Conseil Scientifique Régional du Patrimoine Naturel du Grand Est

Avis n° 2025-194		
Commission plénière du 15 décembre 2025 Présidence : Jean-François Silvain	Objet : opportunité du classement en réserve naturelle régionale de l'ancienne base aérienne de l'OTAN des Ardennes et de ses abords	Vote en conseil plénier : avis favorable sous conditions.

Annexe 1 : ZNIEEF en contact avec l'ancienne base aérienne de l'OTAN

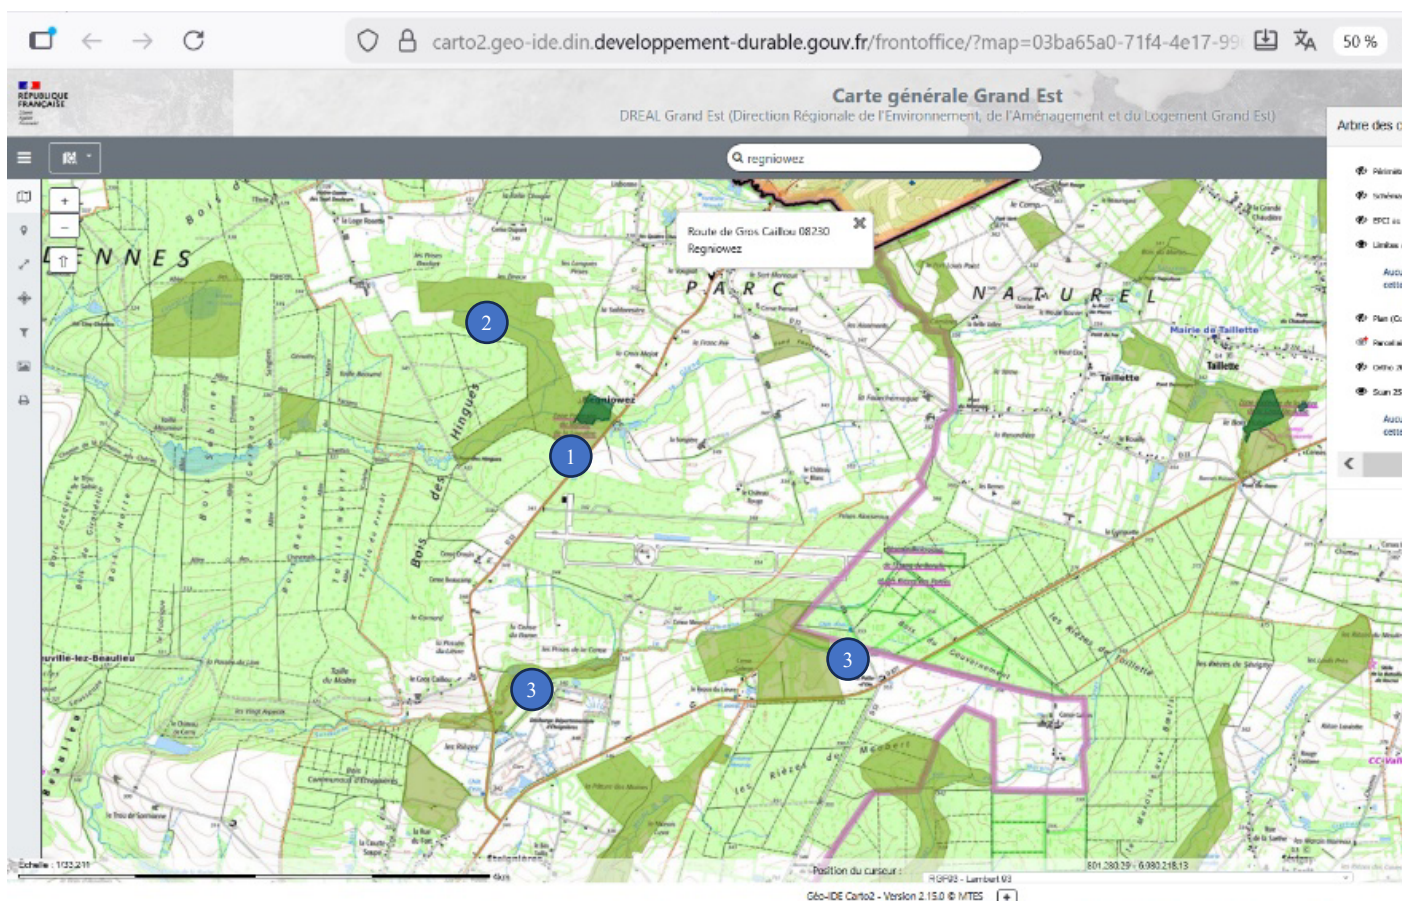
En page 18 il est écrit qu'« un travail technique a été engagé pour définir un périmètre optimal d'étude, sur la base des données disponibles en matière ». Le périmètre du projet de RNR est beaucoup trop restreint. Les ZNIEFF qui bordent le périmètre proposé devraient être incorporées au périmètre d'étude compte tenu de leur richesse écologique, de leur naturalité quand bien même le parcellaire est morcelé. Elles constituent une unité fonctionnelle avec le site proposé ; ces zones sont moins perturbées par l'activité humaine par rapport à la zone proposée. Elles sont tout aussi menacées (annexe 2) par la fermeture des milieux ; d'enrésinement associés au drainage. À titre d'exemples, loin de l'exhaustivité, ces ZNIEFF abritent :

- ZNIEFF n° 210000744 : RIEZE DE LA SOURCE DU RUISSEAU DU GLAND A REGNIOWEZ ;
- ZNIEFF n° 210009344 : TOURBIÈRES, ETANGS ET BOIS TOURBEUX DES HINGUES ET DE SUZANNE pour la partie en limite avec la précédente ;
- ZNIEFF 210020039 : Prairies oligotrophes et petits bois de la Sormonne au nord-est d'Eteignières dont une partie seulement est prévue dans le périmètre.

- présenter un dossier plus abouti et complet avec la prise en compte des éléments énoncés dans l'analyse ;
- mettre en cohérence le projet avec le périmètre d'études : revoir à la hausse la surface et le périmètre pour un projet de RNR plus ambitieux avec la prise en compte dans l'étude de la totalité des ZNIEFF (Annexe 1) ;
